Zeitschrift: **Schweizer Ingenieur und Architekt**

Heft 15

Centre de rencontres, de spectacles et de loisirs à Moutier BE

1er prix (24 000 Fr.) M. Schlup, Bienne; collaborateurs: **Bernard Gfeller, Hector Kunz**

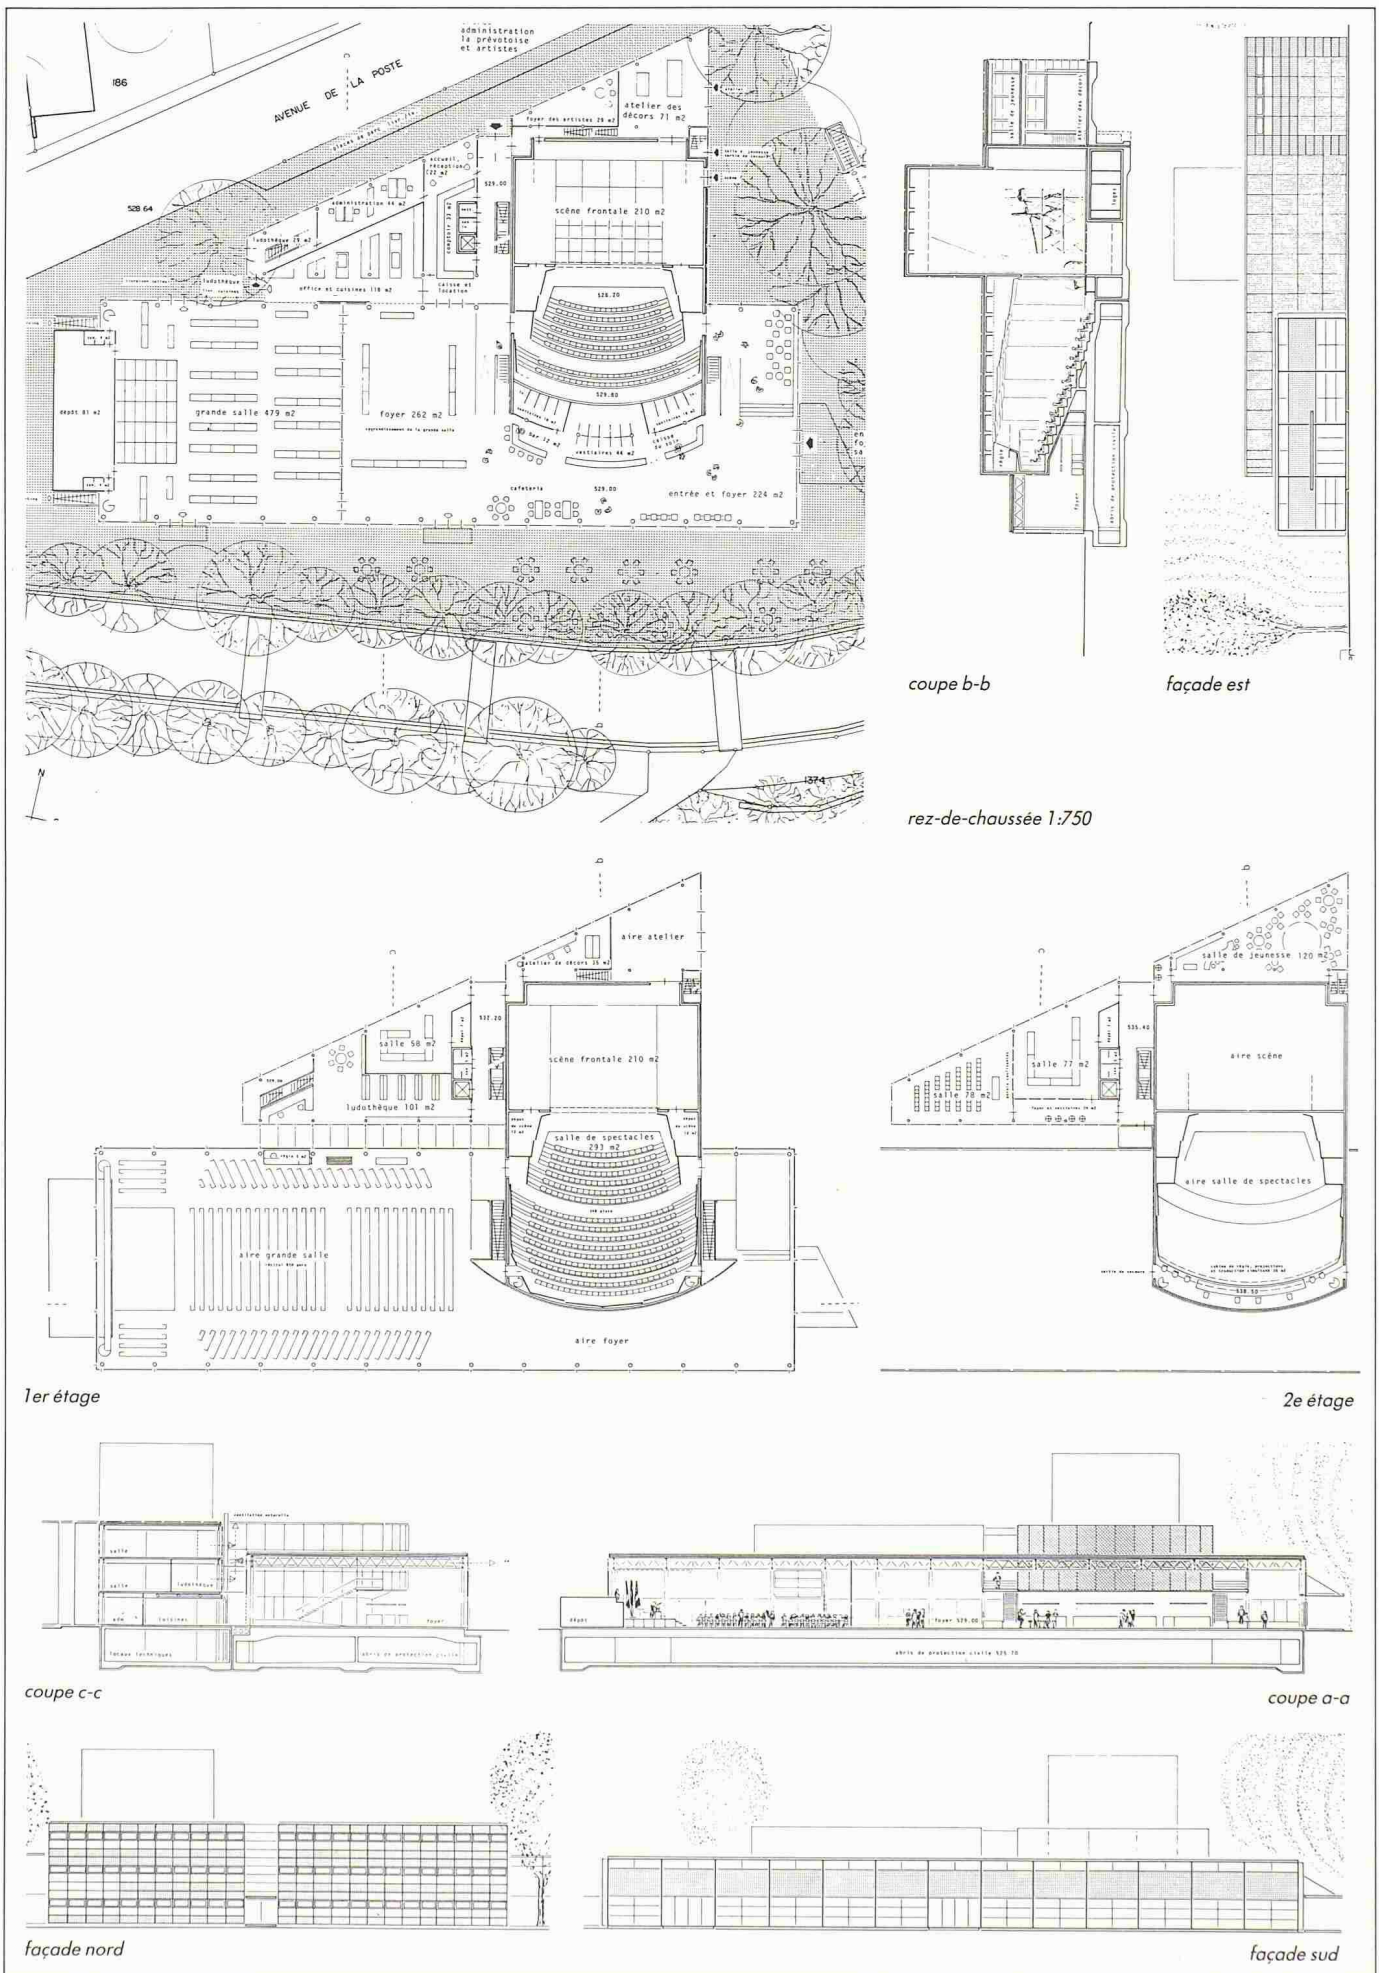
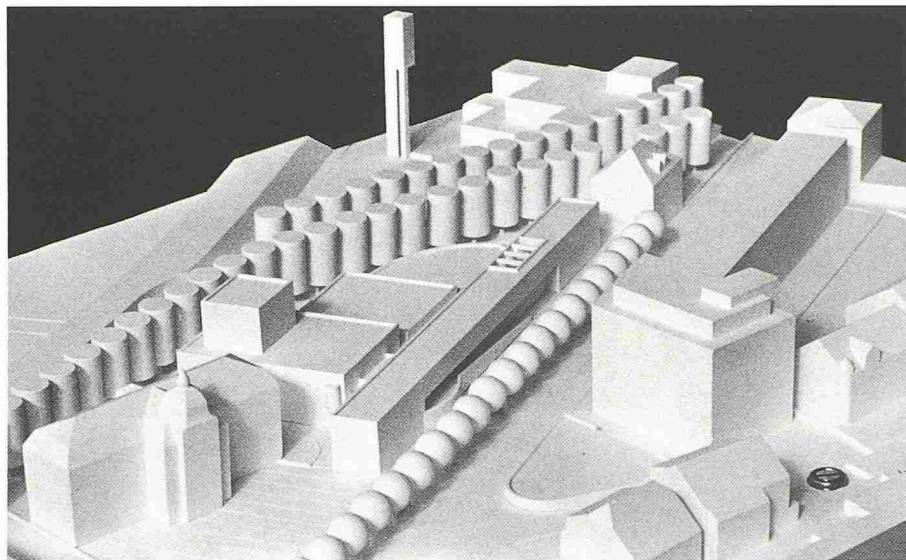
Le projet prend en compte l'espace délimité par l'avenue de la Poste et par le remblai BLS. Un réseau de ponts intègre le parc de l'église aux espaces extérieurs du centre. Le volume de la tour de scène vient habilement compléter l'enveloppe spatiale de la place à son angle Sud-Ouest. La composition volumétrique extrêmement simple respecte l'échelle et l'ordonnance de la ville. D'autre part, le projet reconnaît les valeurs distributives différenciées de l'avenue de la Poste et de la place. La forme architecturale permet une identification facile des éléments du programme et joue sur un contraste entre un système multifonctionnel et souple d'une part et l'écrin fixe du théâtre d'autre part. L'expression de certaines façades reste schématique.

L'entrée principale s'ouvre de façon heureuse sur le préau Sud de l'école aménagé en parc. La disposition des salles situées toutes deux au rez-de-chaussée est bien résolue. L'ouverture de l'accueil, du foyer et de la grande salle sur les rives de la Birse et le parc est bienvenue. La forme, l'organisation et la desserte des locaux annexes n'atteignent pas la qualité du reste du bâtiment.

2e prix (10 000 Fr.): **Carnal-Lauquin-Menthonnex SA**, Lausanne, **Francis Carnal**; collaborateurs: **Antoine Menthonnex**, **Philippe Gossin**

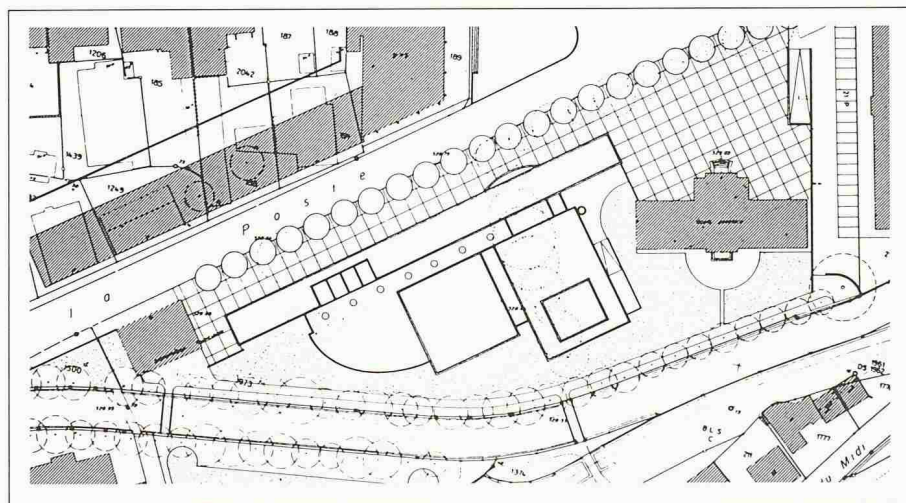
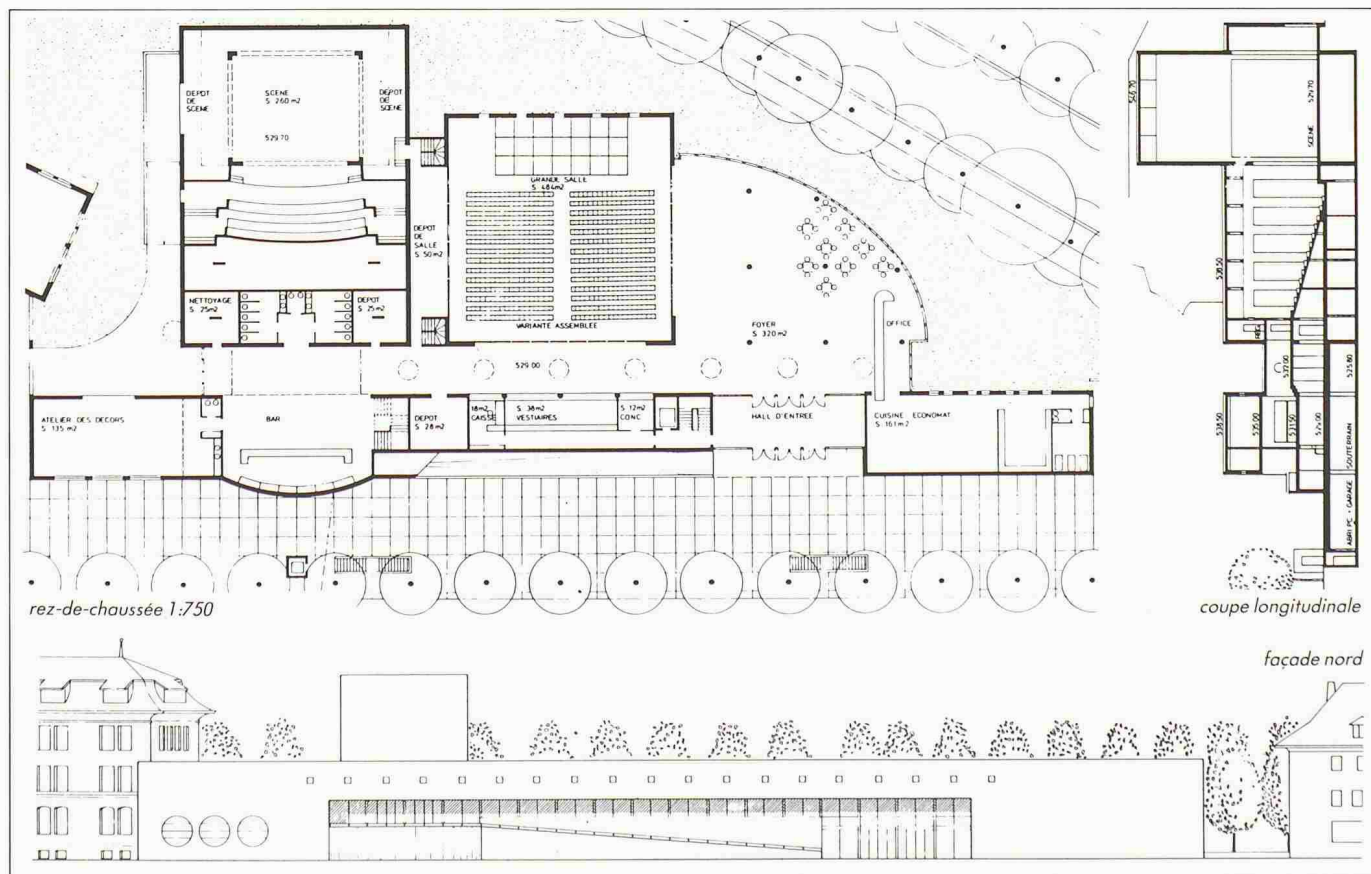
La volonté de prolonger l'avenue de la Poste, par une implantation linéaire, en retrait, qui s'étend jusqu'à la place, permet une bonne liaison entre le préau Nord et l'accès principal. Cependant la proximité du volume du collège engendre un espace résiduel difficilement acceptable. Les espaces extérieurs entre la Birse et le centre sont peu intéressants, par contre le parc au Sud du collège est bienvenu. La disposition volumétrique différenciant espace servant et espace servi est très claire.

L'entrée principale est bien située et dégagée, grâce au recul de l'alignement du bâtiment. La transparence à travers le foyer sur les rives de la Birse et le parc est agréable.

Il n'est tiré aucun profit du positionnement des deux salles au rez-de-chaussée. L'accès à la salle de spectacles aurait en effet pu être assuré à ce niveau. Mais paradoxalement, il faut, pour accéder à celle-ci d'abord monter à l'étage par un long couloir et un escalier caché à l'intérieur ou par une rampe complètement à l'extérieur.

3e prix (9000 Fr.): **Marcel Eschmann**, Moutier; collaborateur: **Pascal Eschmann**

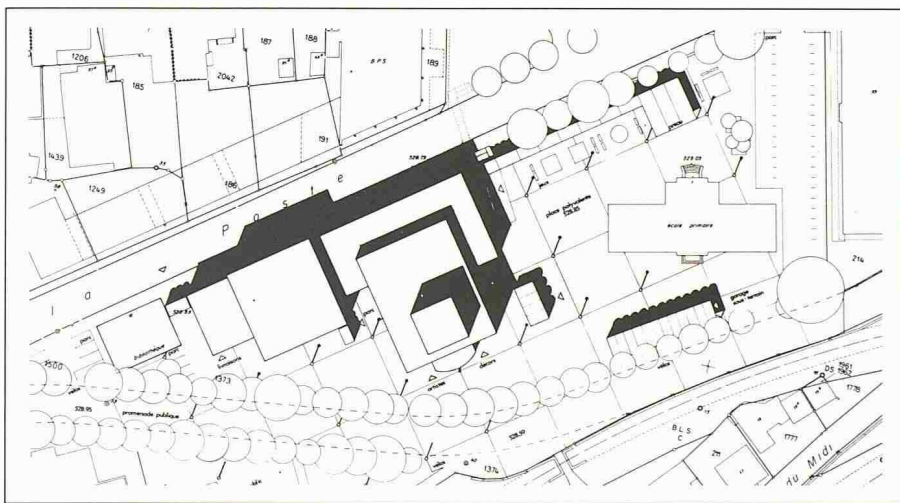
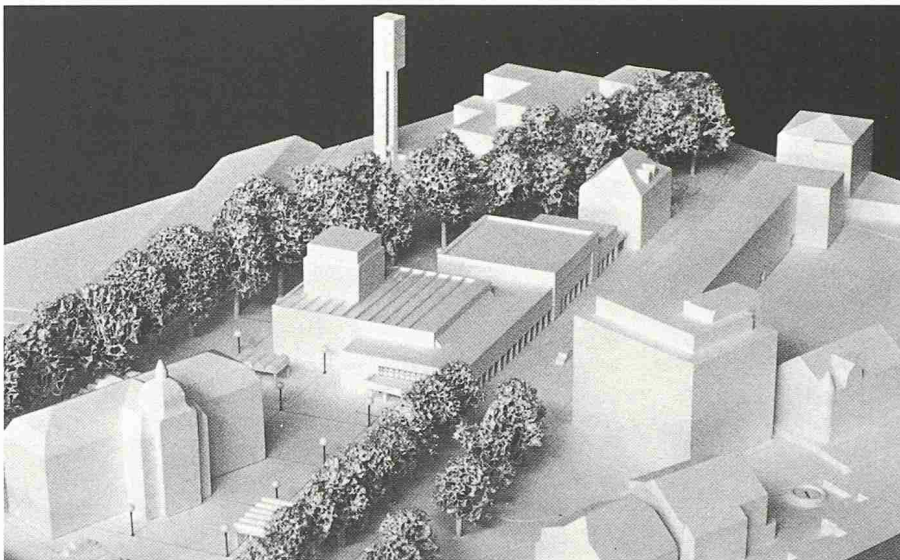
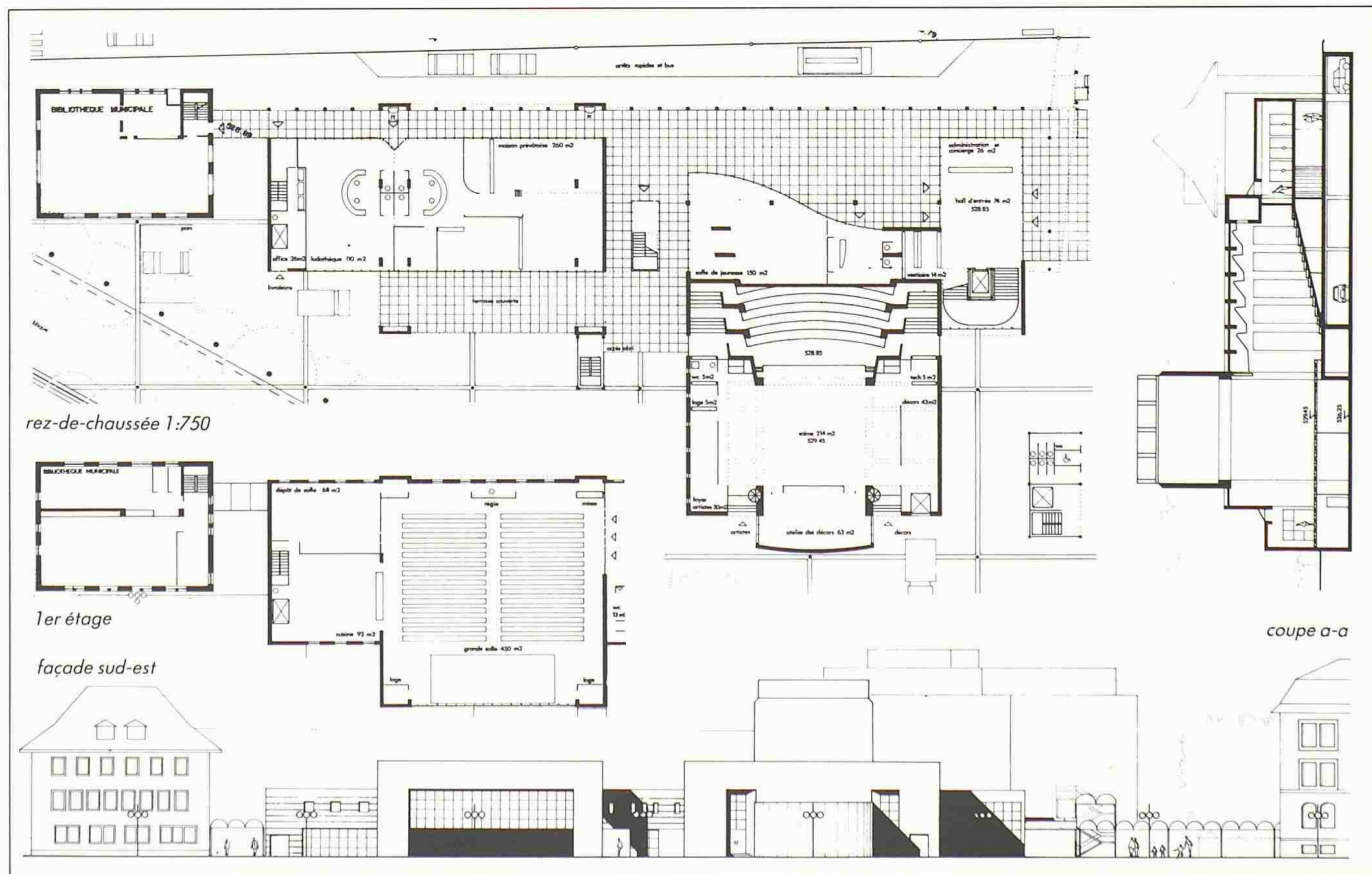
Par sa proposition au Nord de l'avenue de la Poste et par l'implantation du centre culturel au Sud de celle-ci, l'auteur veut fortement renforcer cet axe et le prolonge par un portique à travers la place. Compte tenu des contraintes du programme, la couverture de la Birse n'a aucun sens et, en l'occurrence, n'est pas exploitée du tout. La volumétrie est modeste, relativement simple et articulée. L'ensemble de la distribution des accès sous portique est en contradiction avec leur expression architecturale; la position du volume d'entrée est problématique. L'expression répétée en façade de pseudo cadres n'a aucun rapport ni avec les fonctions porteuses ni avec le système d'accès.

La cage d'entrée aux deux salles est étriquée par rapport à la dimension donnée à l'entrée de la salle de jeunesse et à celle de la ludothèque. La deuxième entrée qui doit permettre une utilisation simultanée des deux salles rend en outre la situation d'accès confuse. L'aménagement de l'espace intérieur de la salle de spectacles est trop rigide et lourd. Le foyer commun aux deux salles est insuffisant.

4e prix (8000 Fr.): **Etienne Chavanne**, Moutier, collaborateur: **Daniel Leuenberger**

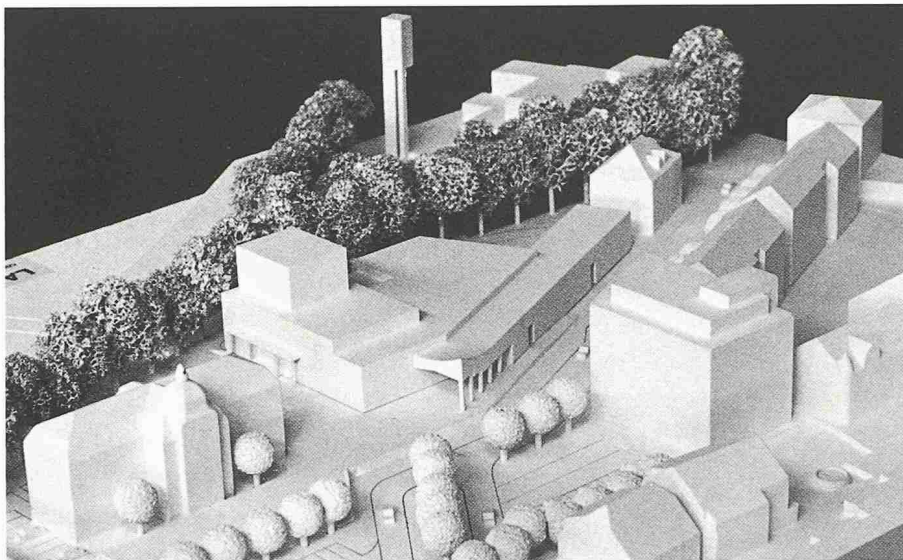
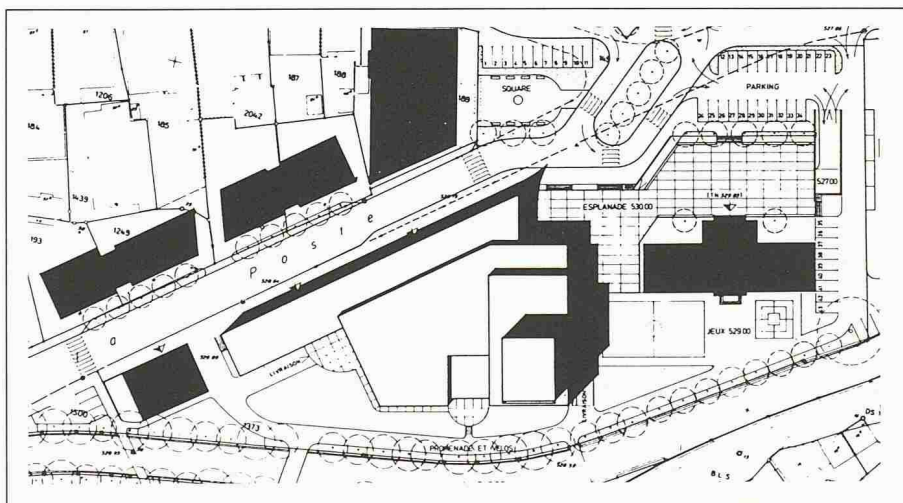
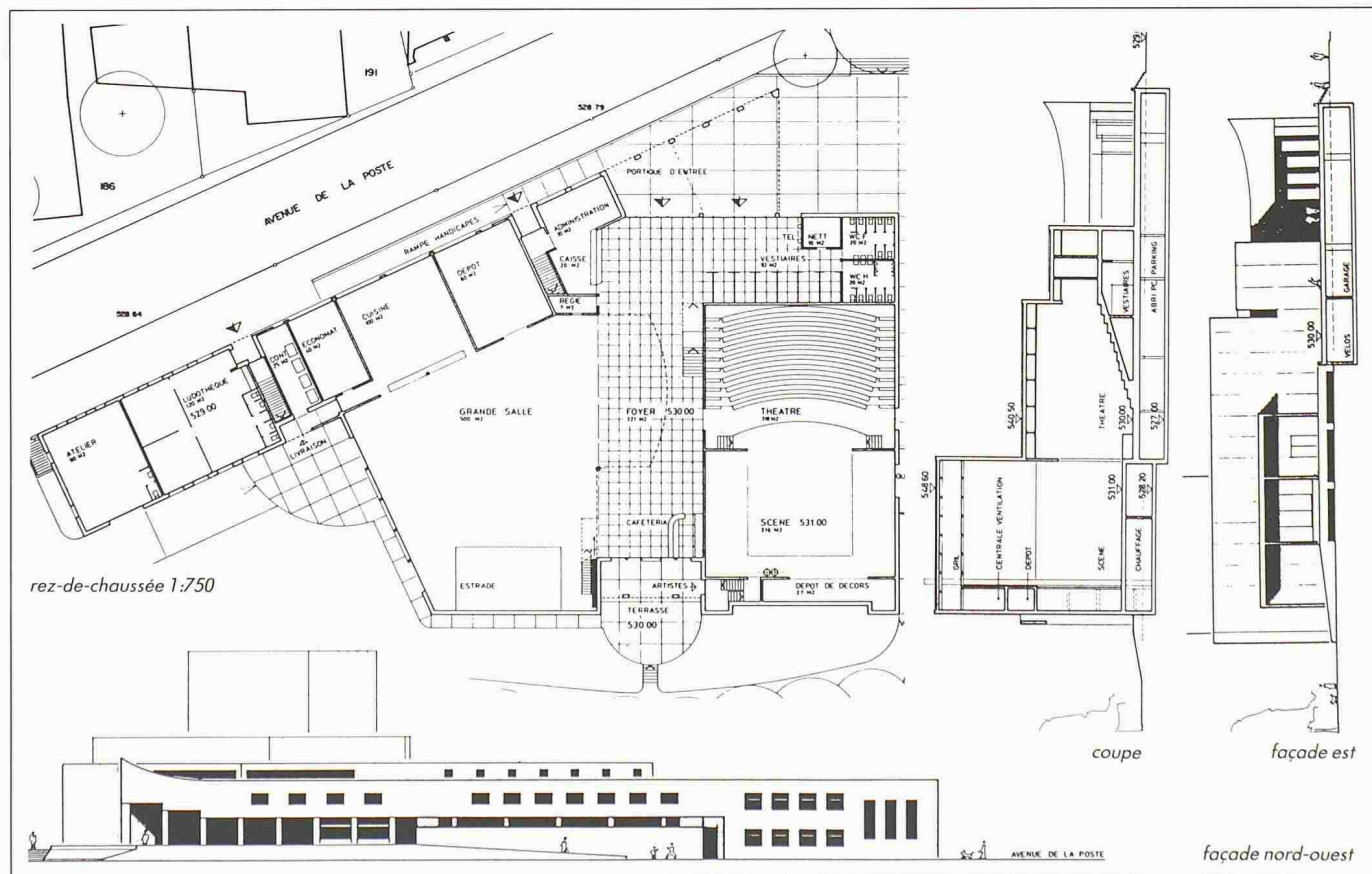
La volumétrie au Nord et au Sud de l'avenue de la Poste renforce cet axe jusqu'à l'entrée de la place. Cette intention est contre-dite par les aménagements confus des circulations, des parkings, des plantations et de l'esplanade. Si cette dernière permet une séparation nette des véhicules et des piétons, par contre ses rapports avec le socle du collège ne sont pas acceptables. La plupart des espaces dégagés le long de la Birse ne sont malheureusement utilisés que pour des fonctions de service. La volumétrie générale, quoique d'échelle modeste, est banale et mal articulée dans ses différentes parties.

Si l'entrée principale est bien perçue de l'extérieur les dégagements en revanche sont étriés dès qu'on a passé la porte. Les deux salles situées au rez-de-chaussée constituent une solution intéressante. Le foyer assurant la liaison entre ces deux salles, s'ouvre agréablement sur l'extérieur. La salle de spectacles est bien conçue. La forme de la grande salle est en revanche fortuite. L'exploitation simultanée des deux salles est gênée par le vide du foyer.
